Deliberazione N. 51

Infrastruttura Strategica di interesse nazionale ex art. 1 della legge 21 dicembre 2001, n. 443 – Legge Obiettivo. Tratta AV/AC Verona – Padova. Progetto preliminare del 2° lotto funzionale “Attraversamento di Vicenza”. Espressione parere in Conferenza di Servizi ex artt. 165 e 168 del D.Lgs. 163/2006.

DELIBERAZIONE DEL CONSIGLIO COMUNALE

NUOVO PERCORSO TPL

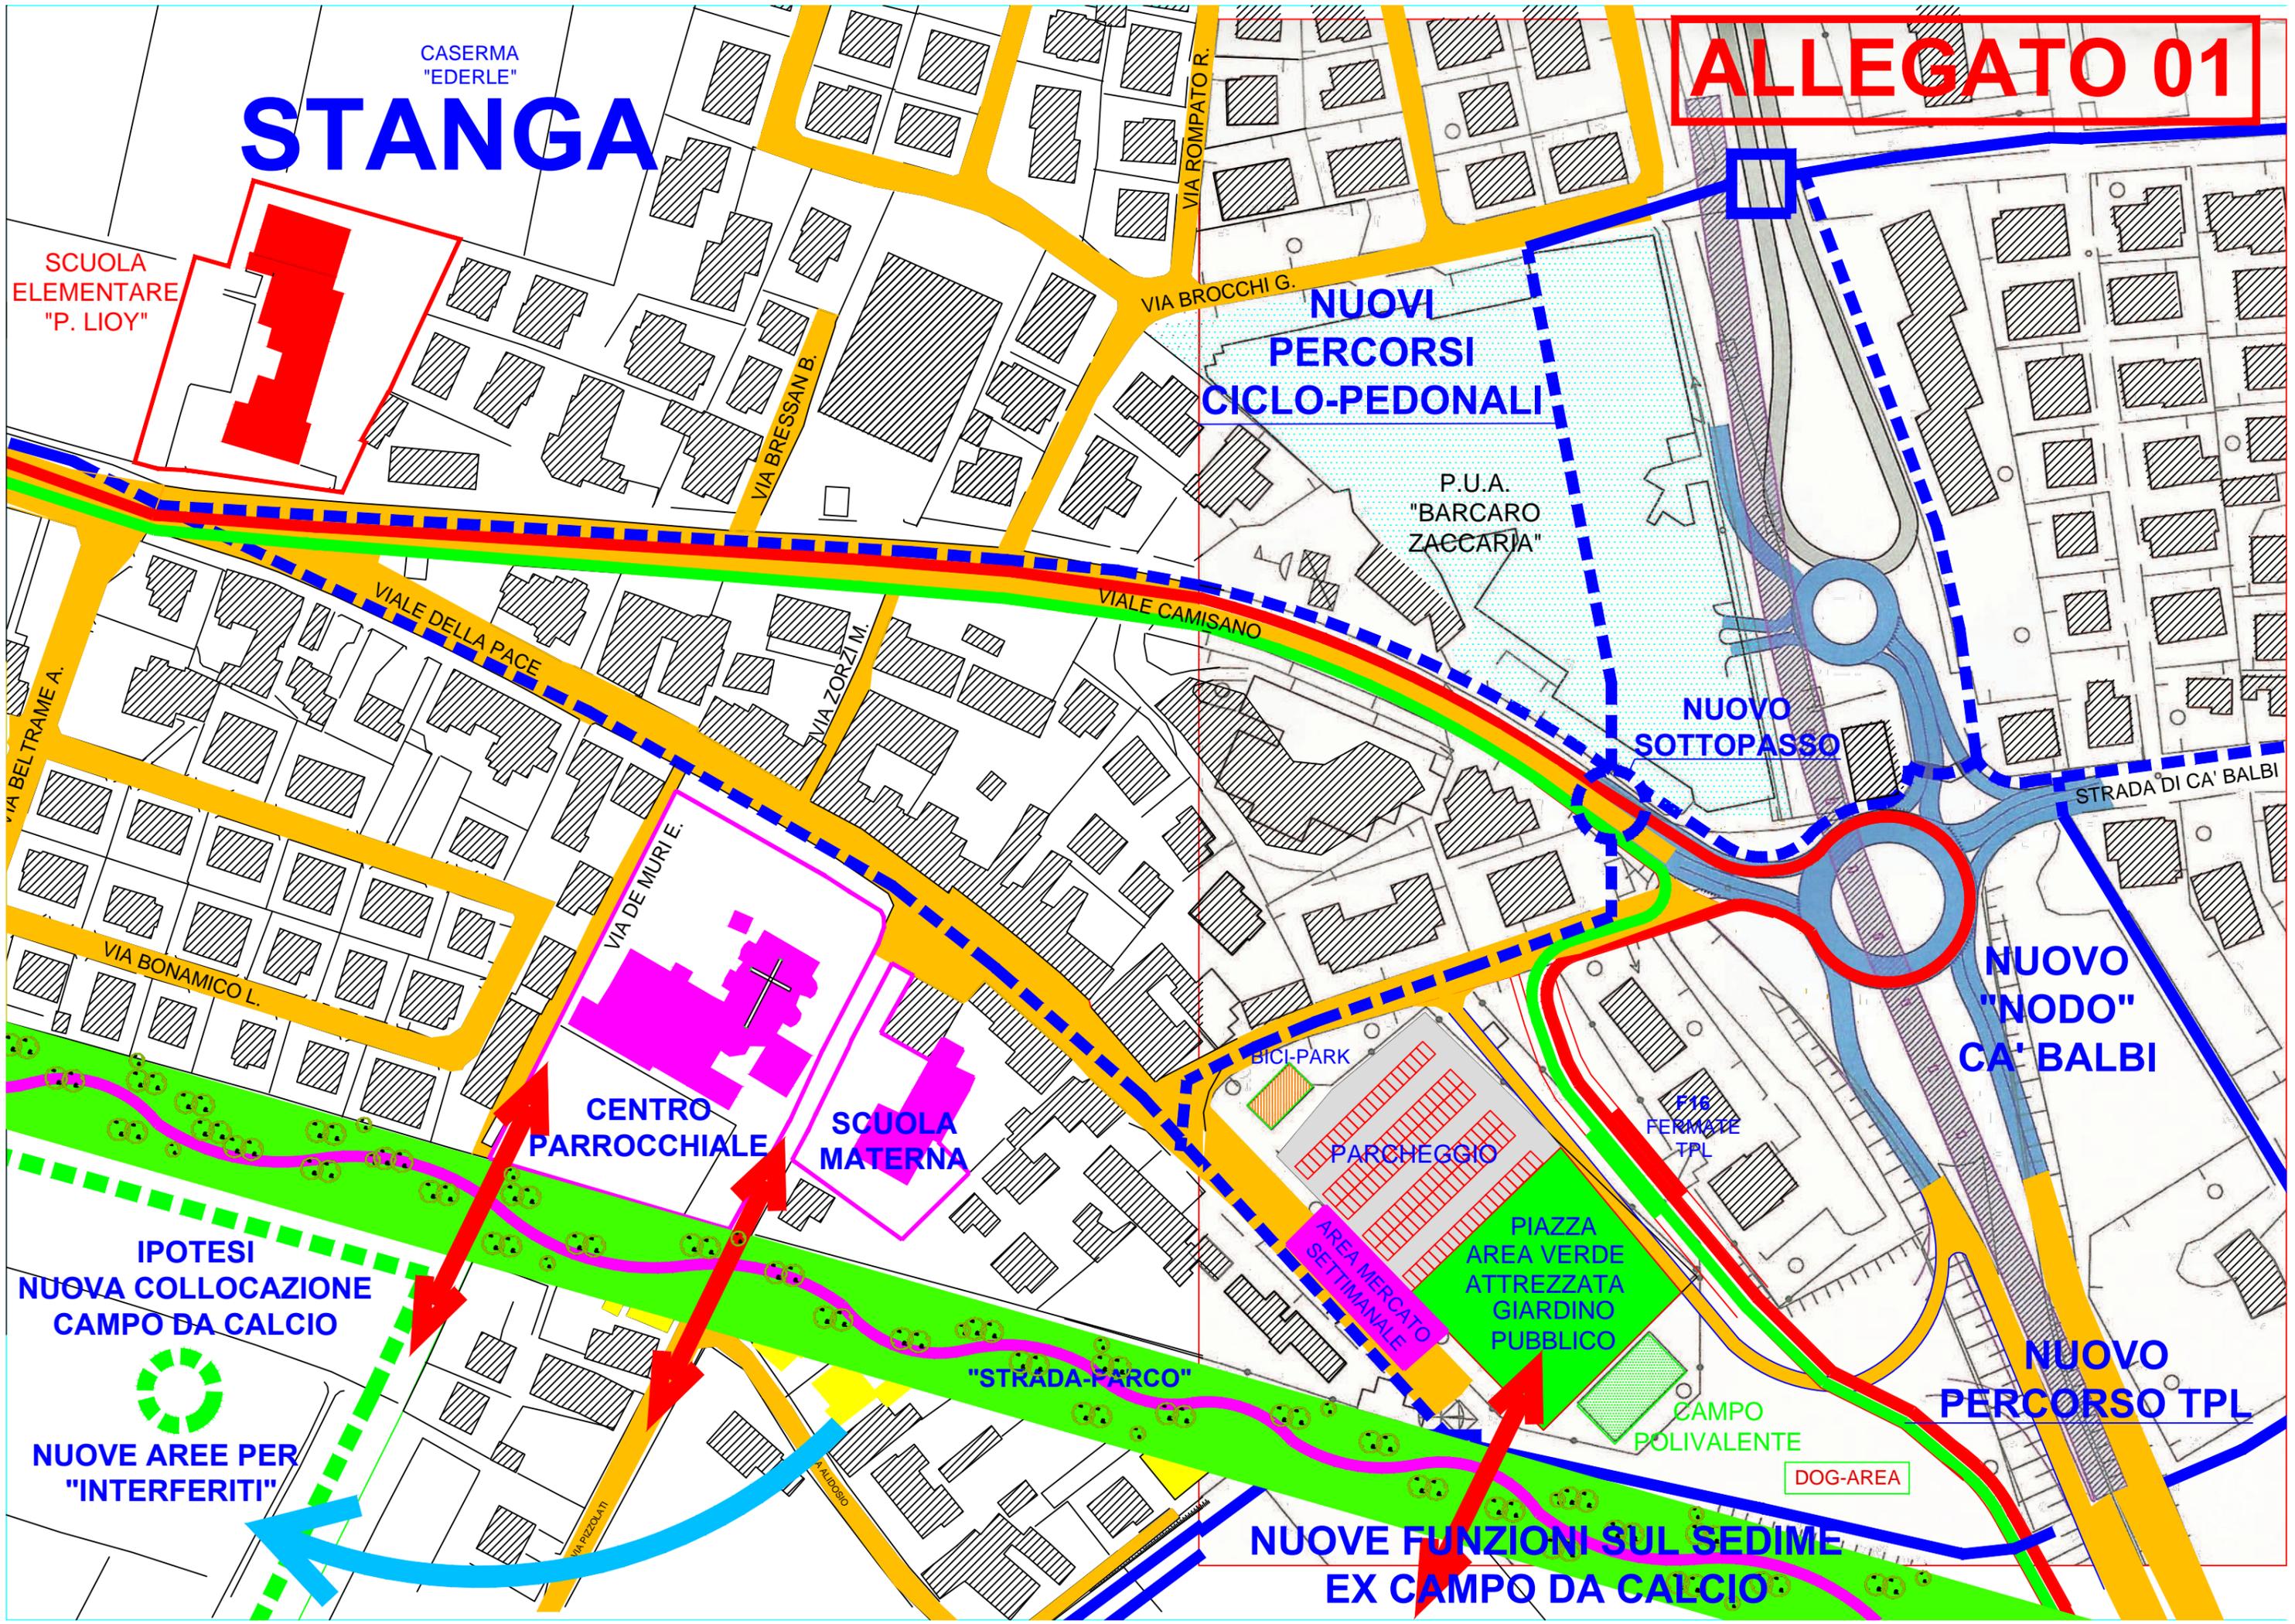
INTEGRARE il 1° comma: *Il percorso del filobus attraverso l'attuale campo da calcio della Stanga deve essere verificato per le condizioni geometriche e la stessa funzionalità e confort dell'esercizio (il progetto prevede una doppia curva non accettabile) e modificato come specificato nell'osservazione 2 precedentemente emendata e illustrata nella Planimetria di cui all'Allegato 01).*

Al termine del punto - *In zona Stanga, va eliminata la doppia stretta curva tra viale della Pace e via della Stanga, dannosa in termini di confort a bordo e di velocità commerciale*
AGGIUNGERE: " facendo transitare il servizio TPL in direzione est per viale Camisano, via della Stanga e sul sedime attuale del Campo da Calcio e altresì in direzione opposta verso ovest sul sedime attuale del Campo da Calcio, via della Stanga, nuova rotatoria di Ca' Balbi e viale Camisano in direzione ovest (Vedasi Planimetria dell'Allegato 01). Conseguentemente dovrà essere adeguata la viabilità del nodo di Ca' Balbi con la previsione in particolare della nuova rotatoria e del nuovo collegamento di viale Camisano con via della Stanga (e quindi la futura possibilità di estensione del "sistema di percorrenze" anche verso Bertesinella, Bertesina, Villaggio Monte Grappa, Marola e Lerino come avviene attualmente con gli autobus tradizionali). Analogamente dovrà essere contestualmente realizzato il collegamento ciclo-pedonale tra via Ca' Balbi, area "ex Barcaro-Zaccaria" sottopasso di viale Camisano e via della Stanga così da consentire un facile e sicuro accesso alla fermata F16 del TPL dai cittadini residenti a nord di viale Camisano e di via Ca' Balbi.”
